### Skønserklæring

Syns- og skønssag j. nr. A – 10004.

Vedr.: Børneinstitutionen Tumlehuset, Byvej 248D, 2650 Hvidovre

Spørgsmål 14:

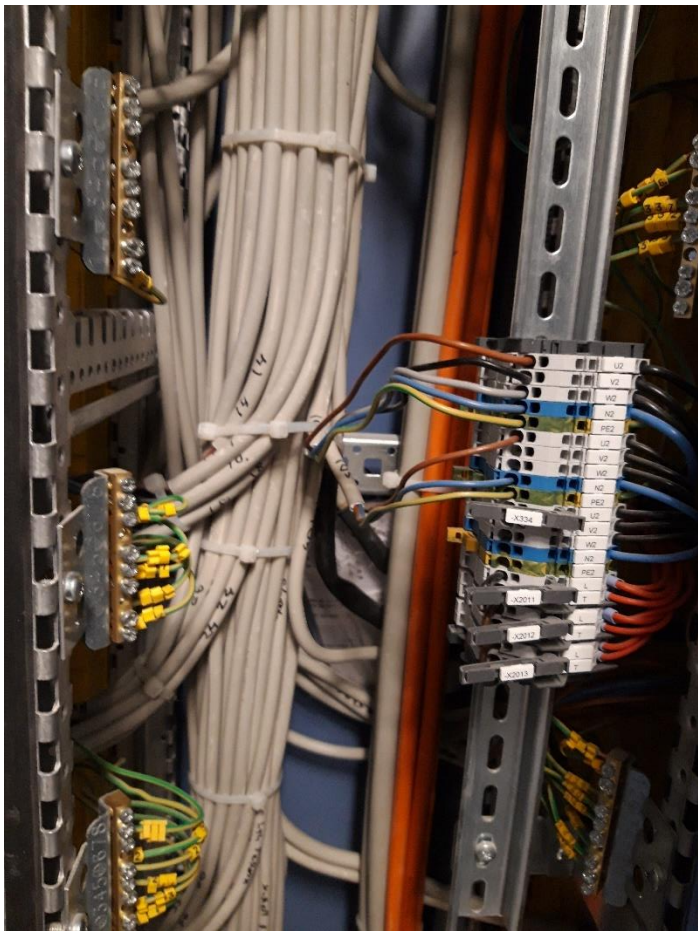
Skønsmanden bedes undersøge om as built materiale, tavletegninger samt opmærkning i tavlen stemmer overens for tekøkken/personalestue på 1. sal. I benægtende fald bedes skønsmanden stikprøvevis afklare, om forholdet gør sig gældende andre steder i institutionen.

Opmærkningen der fysisk er udført i tavlen HT1 og stikkontakterne i tekøkkenet er kontrolleret op mod projekt materialet, det vil sige Beskrivelse (I5729\_K07\_C08.2\_450 EL.pdf) og tavletegning (I5729\_LD\_K07\_F1\_T--\_H6\_E-\_S1\_N20.pdf).

Billedeksempler på opmærkning ses nedenstående.

I projektmaterialets beskrivelse er der krav om opmærkning af stikkontakter og kabler men ikke specifikt anvist hvorledes dette gøres.

I projektmaterialets beskrivelse er der krav om opmærkning i tavlen jf. kravet: " *I tavlen skal der udføres opmærkning af komponenter i henhold til diagrammer*".

I projektets tavletegning er anvist et fortløbende Position / Gruppenr. samt en gruppetekst. Der er ikke et tavlenavn.

Det er skønsmandens vurdering at den udførte as built revision af tavle tegningen ikke stemmer overens med den udførte mærkning i tavlen. Gruppe nr. er alle ændret til anden mærkning. Der er forskel på flere tekster.

Der mangler kabel mærker på alle kablerne i tavlen.

Det er skønsmandens vurdering at den udførte dymo opmærkning i te-køkkenet på selve er i overensstemmelse med de beskrevne krav såfremt tavle tegningen tilrettes den udførte mærkning.

Korrekt rettelse af Tavletegning I5729\_LD\_K07\_F1\_T--\_H6\_E-\_S1\_N20 as built i forhold til det udførte.

Påsætning af kabelmærker i tavle.

Udbedring jf. projektmaterialets beskrivelse om at el-entreprenøren indsender kopi af rettelser i kladdeform hvorefter rådgiver retter as built er lagt til grund for nedenstående udbedringsomkostning.
